## **RESPUESTAS Y ACLARACIONES # 2**

*CONSTRUCCIÓN DE LA PLANTA PROCESADORA DE PRODUCTOS LÁCTEOS UNICADA EN EL  
CAMPUS DE LA UNIVERSIDAD NACIONAL DE AGRICULTURA, CATACAMAS, OLANCHO  
LPN-01-OBRAS-UNA-PINPROS-2016*

## DETALLES PARA COMPLETAR RESPUESTAS Y ACLARACIONES # 2

PUERTAS ENSAMBLADAS

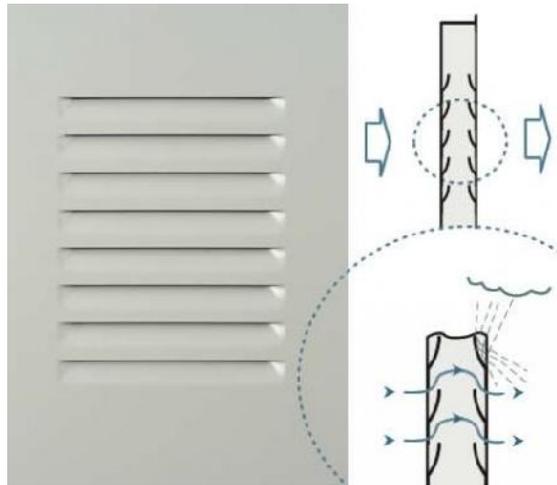
**4. En el capítulo 5, actividad 5.1.1, 5.1.2, 5.1.5; por favor aclarar detalles y alguna imagen propuesta para este tipo de puertas.**

R// Las puertas metálicas ensambladas tienen una estructura consistente en:

- Hoja (s) construidas con dos planchas de acero galvanizado de 0.5 mm de espesor, troqueladas y plegadas sin necesidad de soldadura.
- Aislamiento en la cámara formada al interior de las hojas, a base de una combinación de poliuretanos inyectados a presión.
- Al menos dos bisagras de acero galvanizado.
- Marco esquinero.

Las puertas de este tipo deben presentar un acabado fino y una estructura de marcos resistentes. Se agrega imagen de referencia en anexos.

**UBICACIÓN DE CORTINA PLEGABLE METALICA**

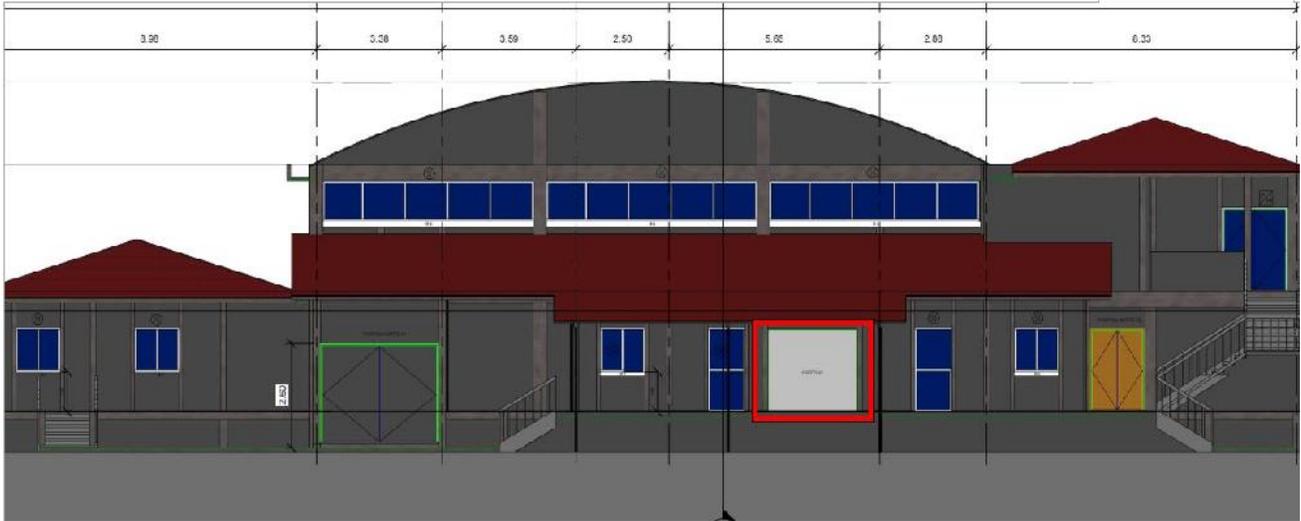
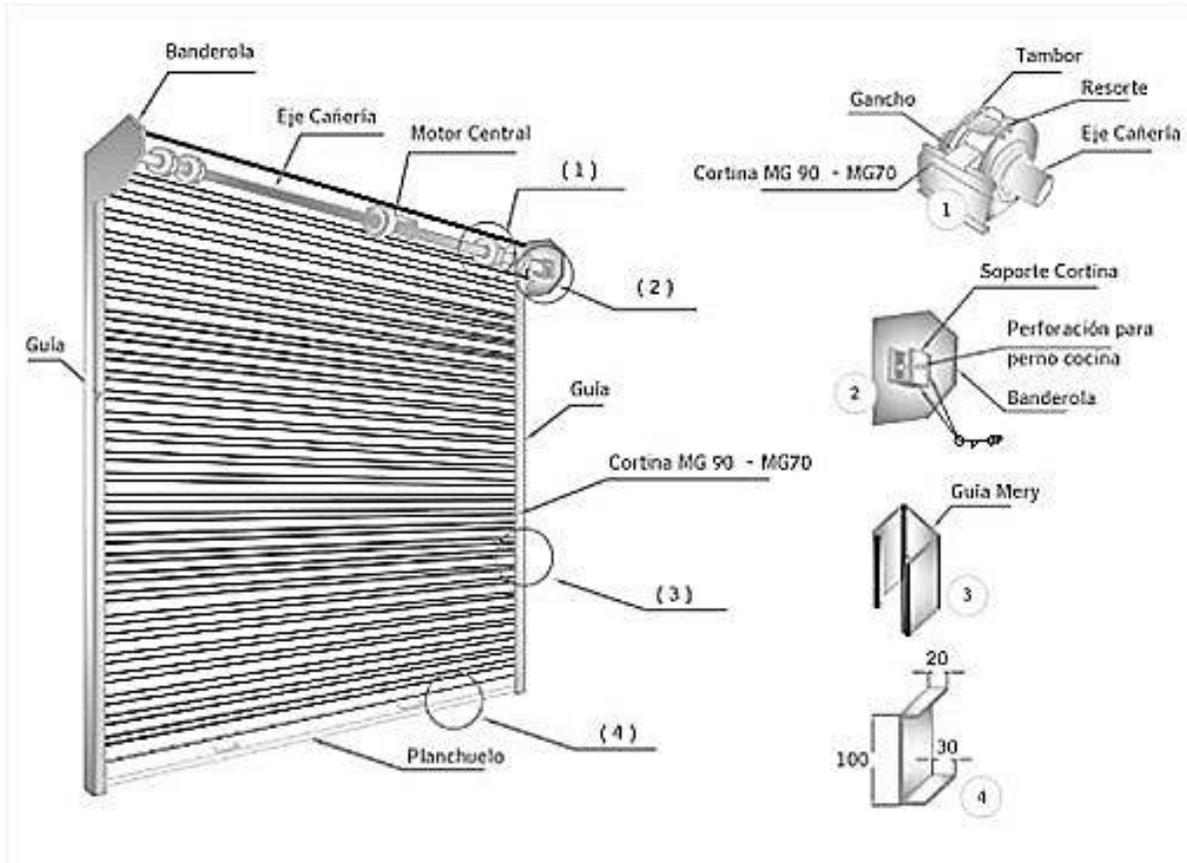
8. **Favor enviar detalle, ubicación y dimensión de actividad 5.1.16 Cortina metálica plegable.**

R// La ubicación de esta cortina plegable (de enrollar) es en la pared exterior de la Sala de Recepción de Leche. Se debe cubrir el boquete que mide 2.40 mts de ancho y 2.10 mts de alto, con las dimensiones y accesorios adecuados para que la cortina quede correctamente hermetica al paso de animales. Se adjuntan detalles en anexos.

**UBICACIÓN Y DETALLE DE BARANDAL DE ACERO INOXIDABLE**

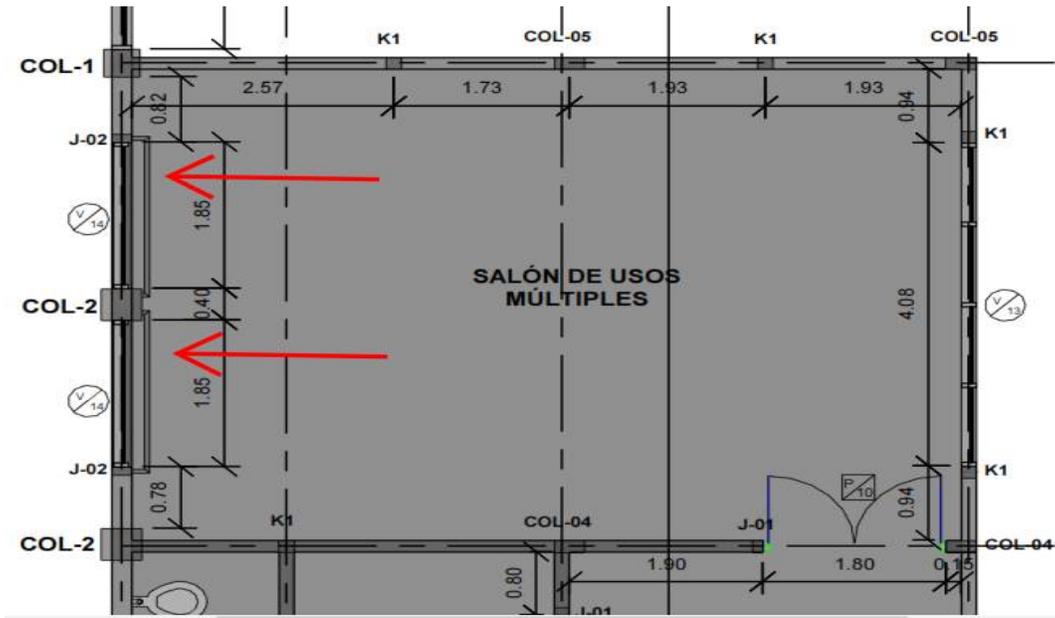
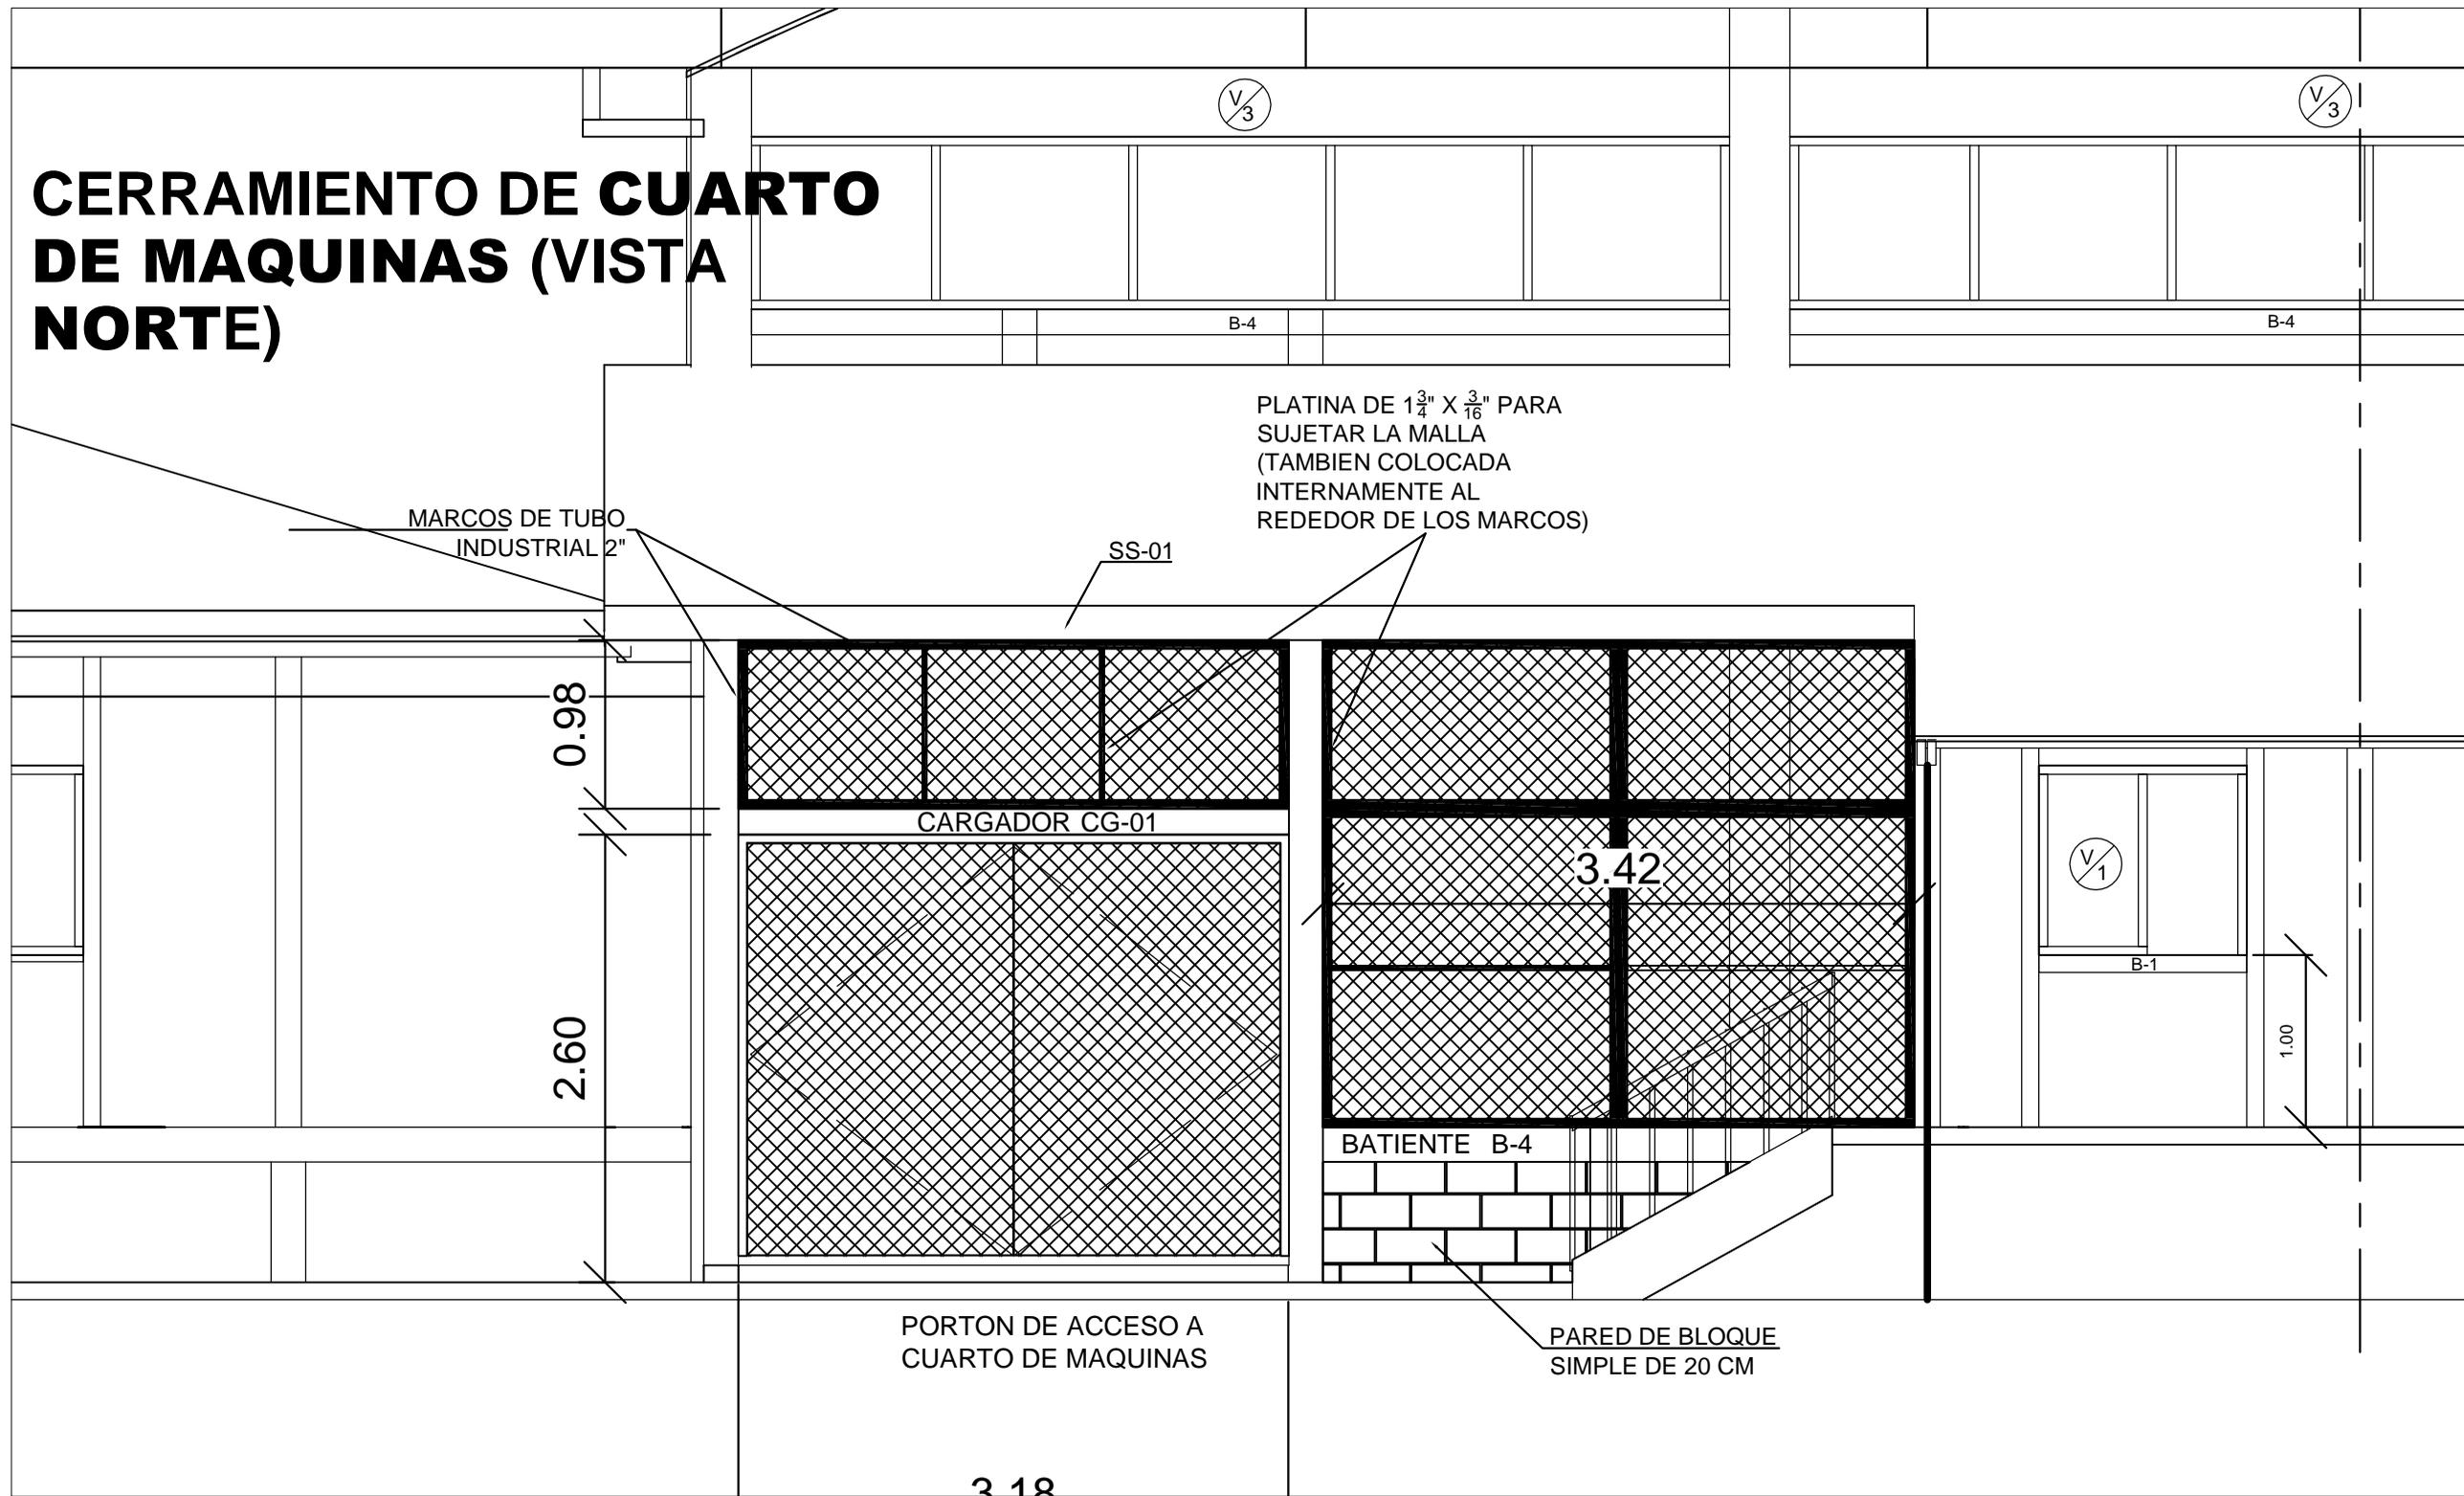
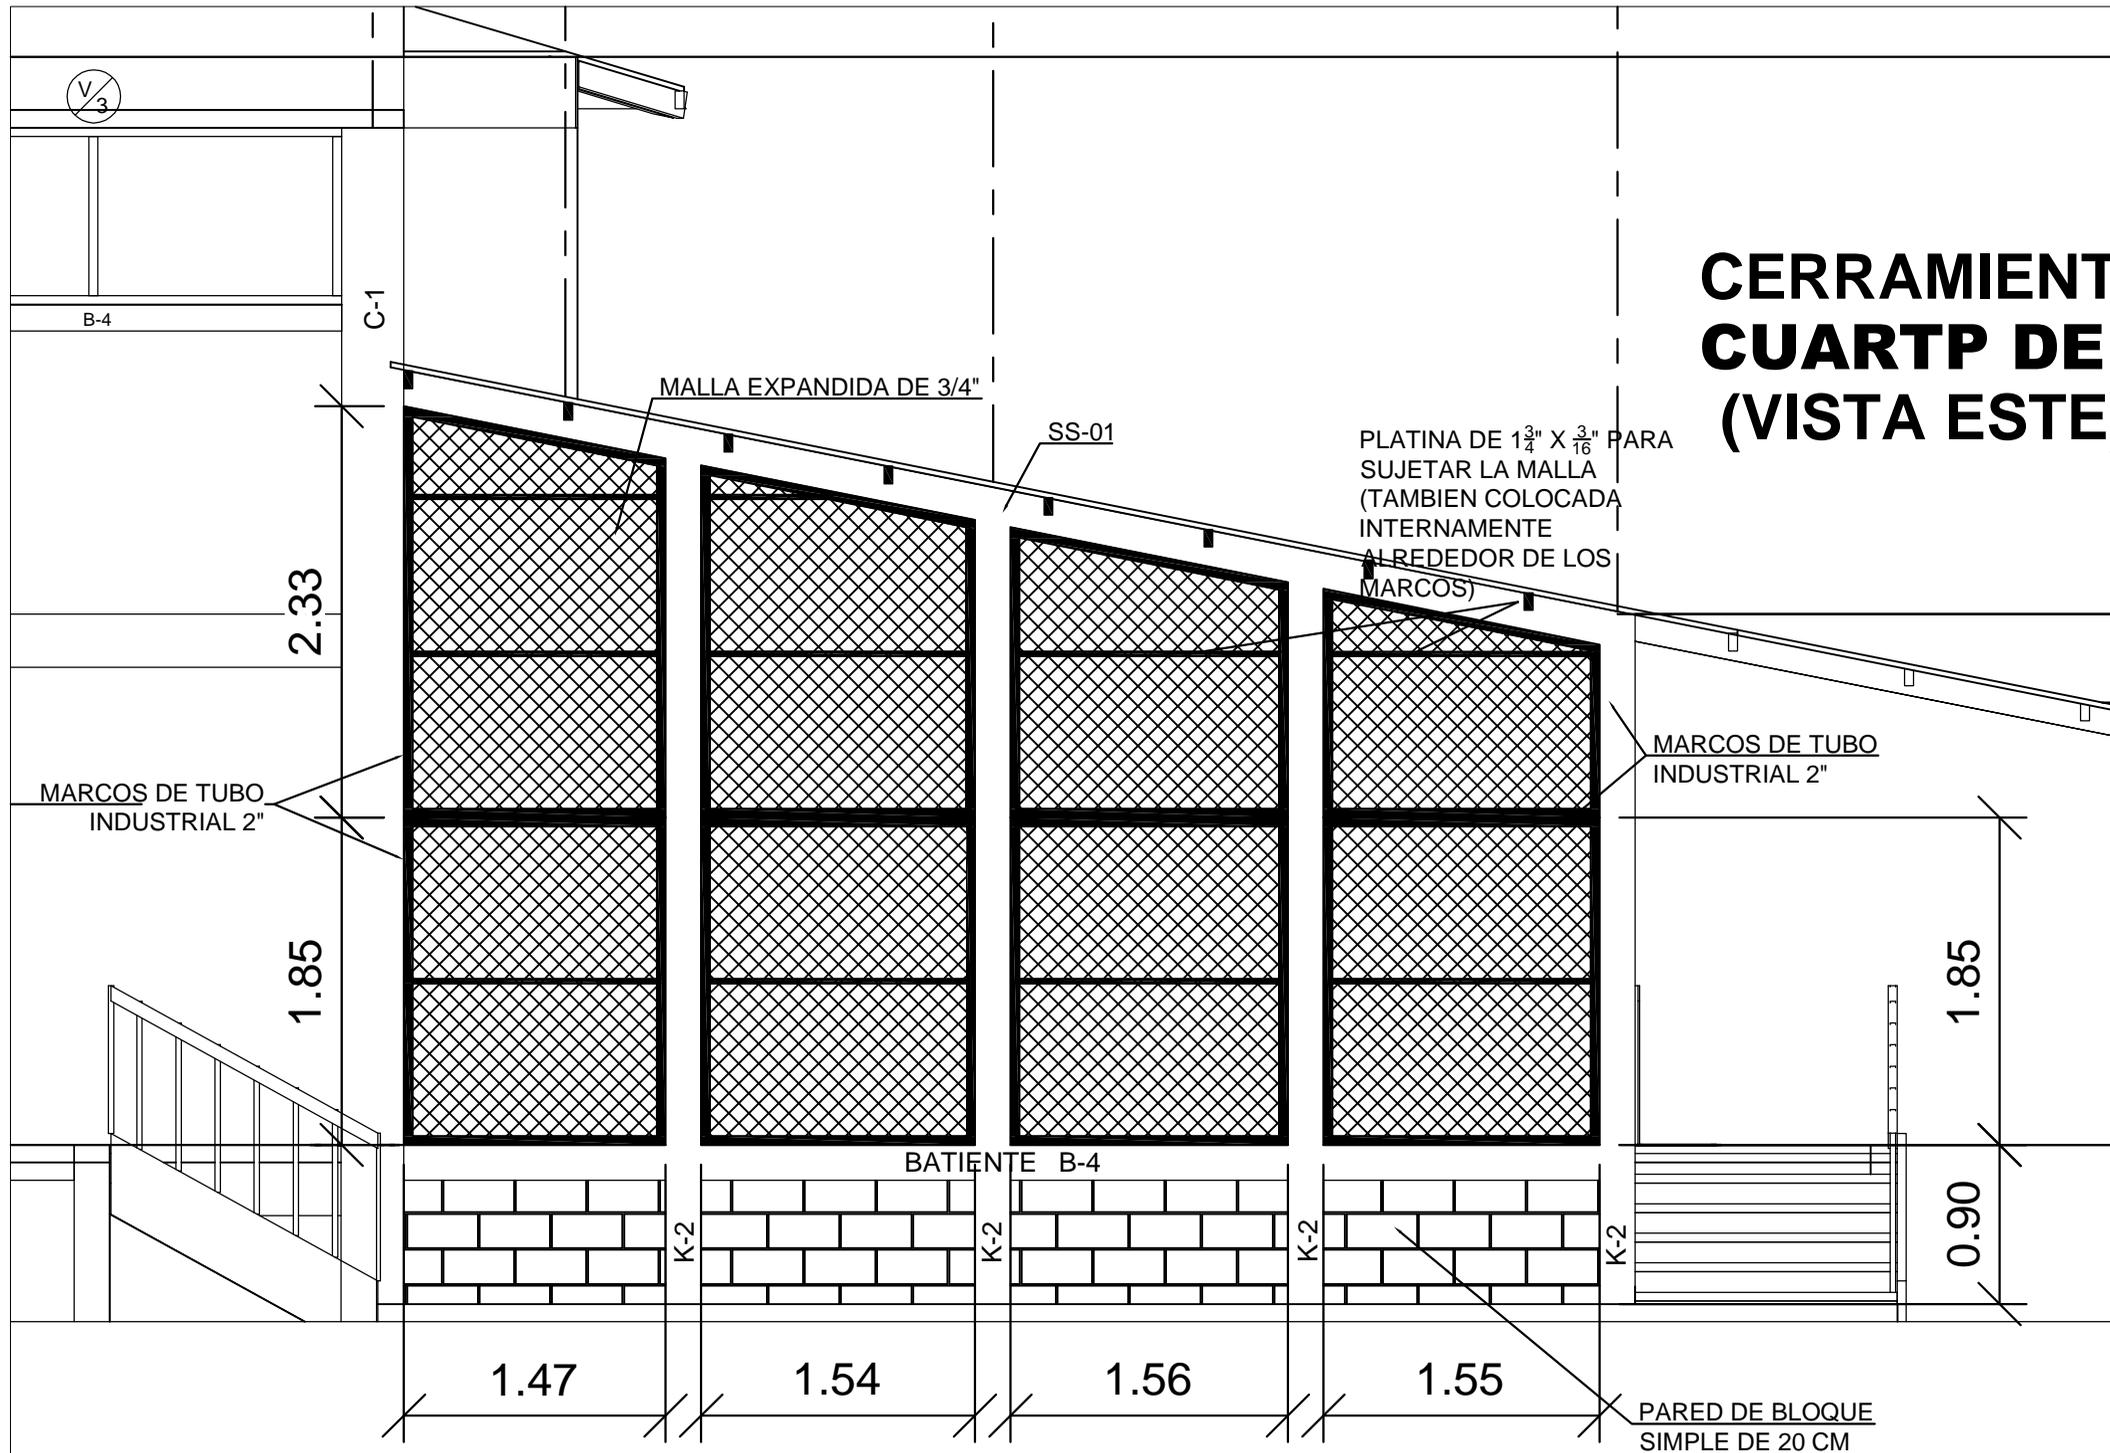
**11. Favor enviar detalle y ubicación de actividad 8.8 pasamanos de acero inoxidable para protección de ventanas.**

R// Estos pasamanos, estarán ubicados en el salón de usos múltiples para delimitación y protección de las ventanas V-14.

Los pasamanos se formarán con la unión de barras circulares horizontales de al menos 1-3/4" de diametro y calibre de 1.5 mm, unidas a dos postes de 100 mm de alto con base para sujetar en el piso. Los postes y barras se unen por medio de conectores tipo T. Las barras horizontales y los postes se fijarán a las paredes y pisos respectivamente, por medio de anclajes usando pernos y tacos expansivos y se les colocará cobertores para mejorar la estética. Todas las barras, postes y accesorios para esta actividad serán de acero inoxidable, con acabados finos. Los accesorios de instalación podrían variar de acuerdo al fabricante.

**CERRAMIENTO DE MALLA  
CICLON (VISTA ESTE)**

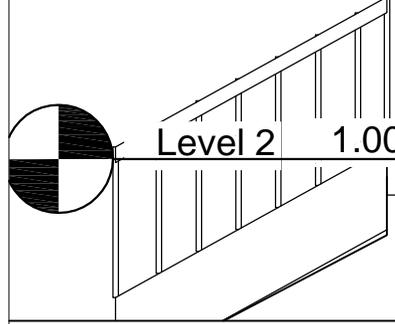
**3. En el capítulo 8, actividad 8.9; por favor especificar detalles constructivos para esta actividad.**

**12. Favor proporcionar detalle y ubicación de actividad 8.9 Cerramiento de malla ciclón y tubo industrial.**

**17. Proporcionar detalles de ítem 8.9 (Cerramiento de malla ciclón y tubo industrial), además aclarar que área se requiere encerrar ya que el concepto aparece como global.**

Este cerramiento es en la parte externa posterior al área destinada a cuartos fríos, no se tiene un fin destinado para este espacio por lo que solo se requiere dejar el área sin acceso. Mediante addenda se corregirá el nombre de la actividad y su unidad de medida cambiará de global a ML. Se adjunta detalle al final del documento.

R// El detalle de Cerramiento de malla ciclón del Item 8.9 es el mismo que se da en la respuesta a la pregunta 3.

R// El detalle de Cerramiento de malla ciclón del Item 8.9 es el mismo que se da en la respuesta a la pregunta 3 y 12.
